Acuerdo 1991 Por el cual se aprueba la incorporación del cambio en los límites de generación y absorción de potencia reactiva de las unidades Jaguas 1 y Jaguas 2

Acuerdo Número: 1991	Fecha de expedición: 3 Julio, 2025	Fecha de entrada en vigencia: 3 Julio, 2025
--------------------------------	--	---

CURVA DE CARGA DE REFERENCIA

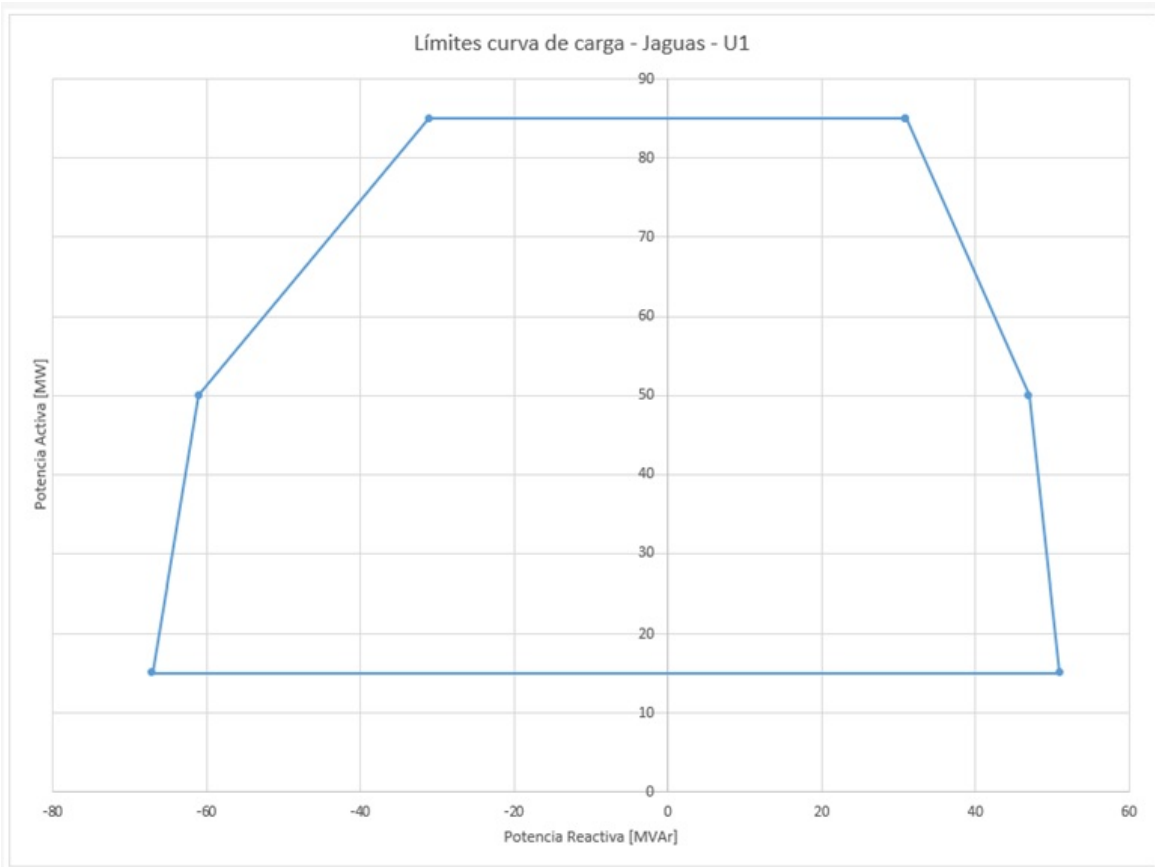
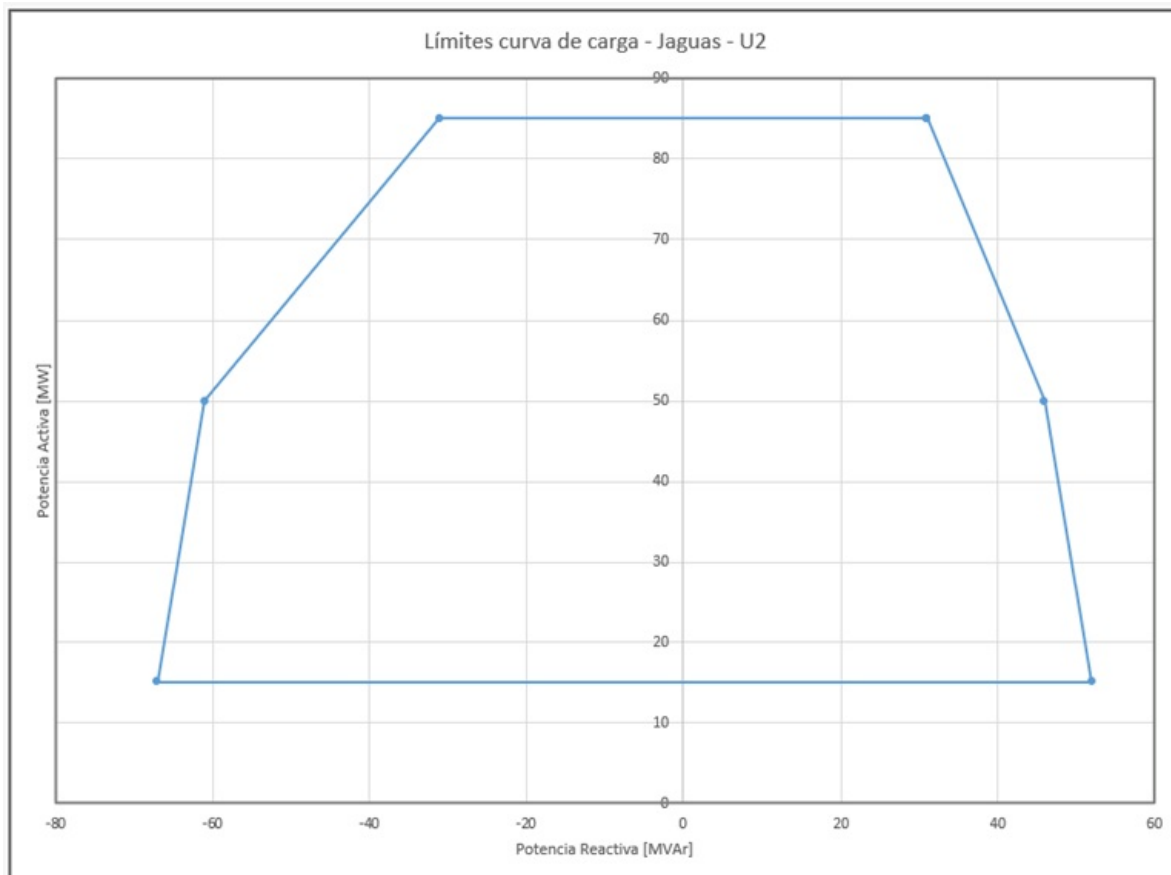
1	Aprobar la declaración de una nueva curva operativa de carga de las unidades Jaguas 1 y Jaguas 2, en las que se define la capacidad para entrega y absorción de potencia reactiva de las plantas en función de la potencia activa generada, como se presenta a continuación:
----------	--

Unidad	Parámetro para modificar	P Anterior [MW]	Q Anterior [MVar]	P Nuevo [MW]	Q Nuevo [MVar]
JAGUAS 1	Capacidad de Absorción de Reactivos	85	-33	85	-31
		50	-61	50	-61
		15	-65	15	-67
	Capacidad de Generación de Reactivos	85	28	85	31
		50	41	50	47
		15	46	15	51

Unidad	Parámetro para modificar	P Anterior [MW]	Q Anterior [MVar]	P Nuevo [MW]	Q Nuevo [MVar]
JAGUAS 2	Capacidad de Absorción de Reactivos	85	-33	85	-31
		50	-61	50	-61
		15	-65	15	-67
	Capacidad de Generación de Reactivos	85	30	85	31
		50	41	50	46
		15	50	15	52
